Proposta di ammodernamento complessivo (“repowering”) del “Parco Eolico Sant’Agata” esistente da 72MW, con smantellamento degli attuali 36 aerogeneratori e sostituzione in riduzione degli stessi con l’installazione di 17 aerogeneratori, per una potenza totale definitiva di 115,6 MW

1MTGFJ4_NotaTecnica_01

NOTA TECNICA (Riscontro nota CVTA/6348 del 30/05/2023)

Figura 1 - Stralcio della cartografia del Piano Stralcio di Assetto Idrogeologico dell'Autorità di Bacino della Puglia – aree a pericolosità idraulica con ubicazione dell'area d'intervento del Progetto

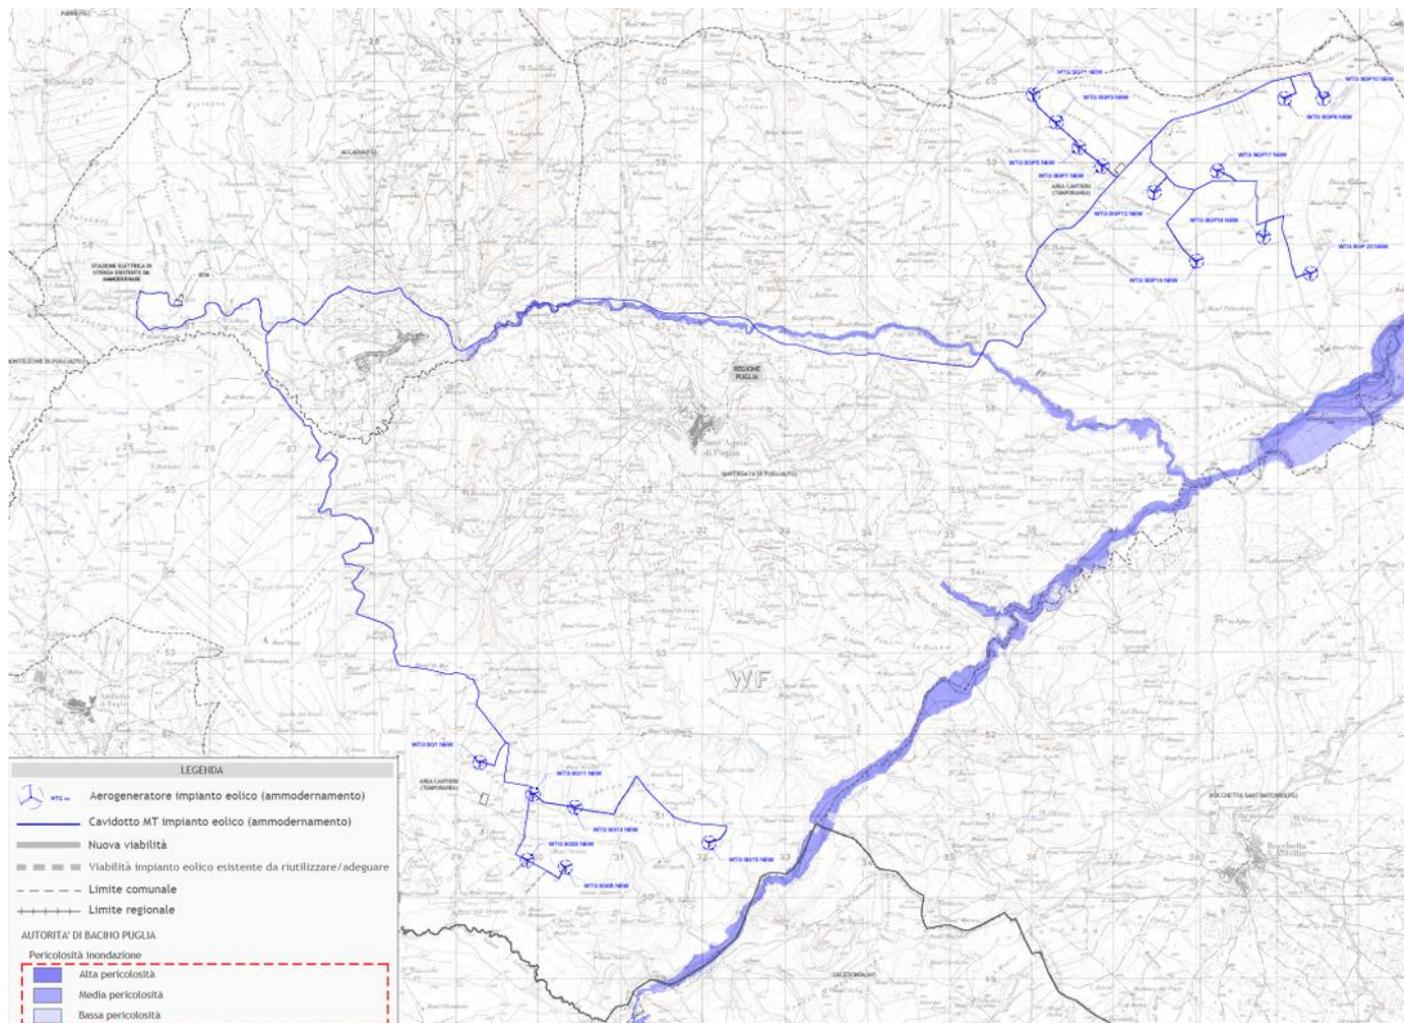
3.3 Rendere leggibili le legende di figure e cartografie, sulla componente, ad esempio:

- ✓ *Figura 2 e Figura 3 del documento 1MTGFJ4_RelazioneIdrologica Elaborati di Progetto 224302-D-R-0113 06/03/2023;*
- ✓ *Stralcio della carta idrogeomorfologica con ubicazione dell'area d'intervento del Progetto; 1MTGFJ4_RelazioneGeotecnica Elaborati di Progetto 224302-D-R-0112 ecc.).*

Si riportano di seguito le figure citate, con relativa legenda, rese più leggibili.

Si evidenzia, comunque, che gli stessi sono stralci di elaborati grafici, da cui si può ottenere sicuramente una migliore lettura. Per ulteriori approfondimenti, si vedano:
